## RESPUESTA A NOTA ACLARATORIA DRPO-DIREC-SEIA-NE-030-2025

### PROYECTO “Planta de Tratamiento de Aguas Residuales del Centro de Instrucción Marítimo

Servicio Nacional Aeronaval (SENAN)

# MAPA DE UBICACIÓN GEOGRÁFICA

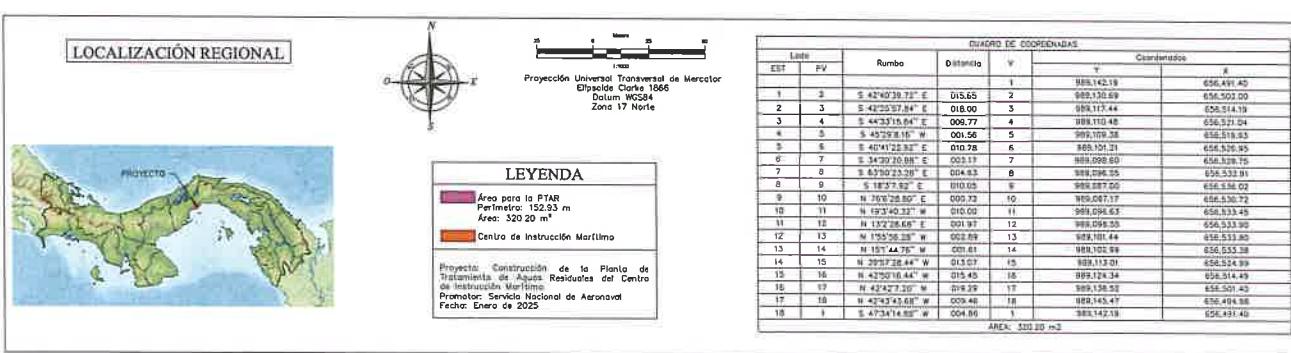
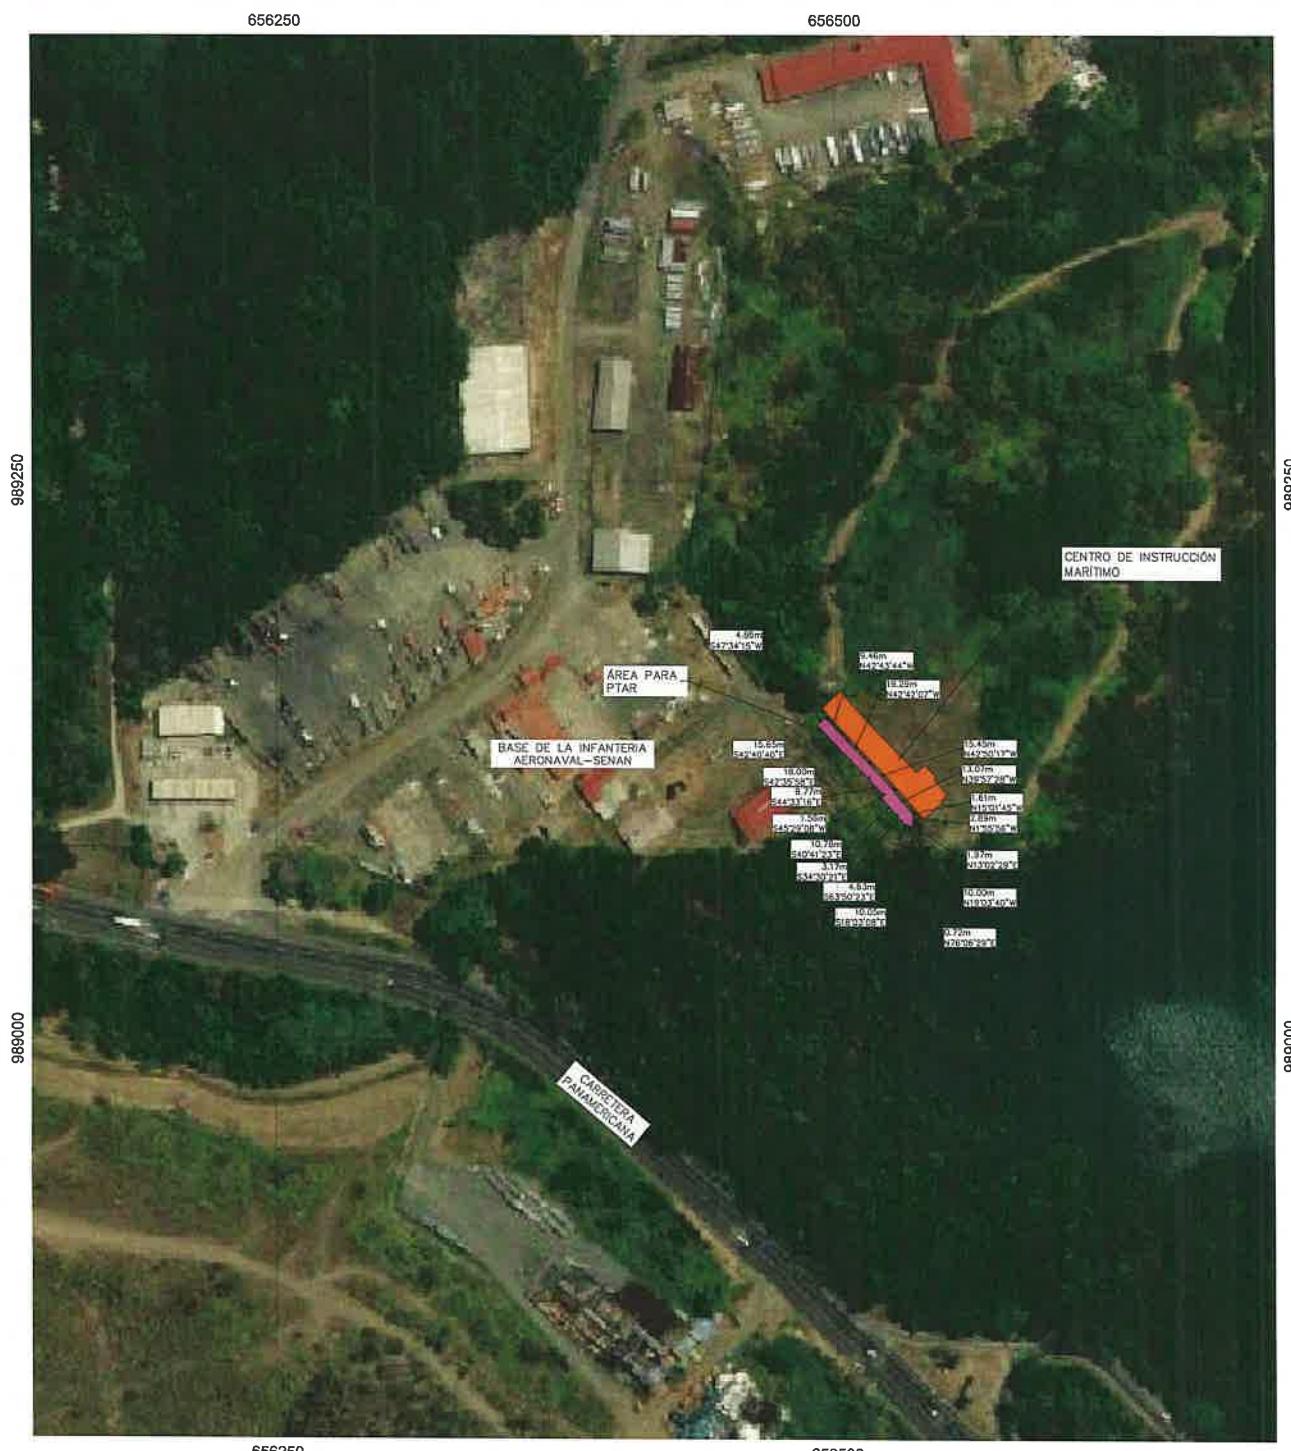
**1.2.** Presentar coordenadas y mapa a escala que permita visualizar la ubicación geográfica de la actividad, obra o proyecto, y su polígono que especifiquen las superficies (largo y ancho) de los polígonos correspondientes para las áreas de la Planta de Tratamiento de Aguas Residuales.

Se adjunta a la tabla No.2, con las coordenadas rectificadas, las cuales muestran 18 puntos entre tuberías de recolección, cámaras de inspección, sistema de tratamiento de aguas residuales tubería de descarga. Se adjunta también en formato digital, documento en Ms Excel con Coordenadas UTM, el Mapa en formato Shape File y PDF.

A continuación, se adjuntan mapas a escala con la ubicación geográfica de la actividad, obra o proyecto, y su polígono especificando las superficies (largo y ancho) de los polígonos correspondientes para las áreas de la Planta de Tratamiento de Aguas Residuales. También se adjuntan en versión digital para mejor visualización.
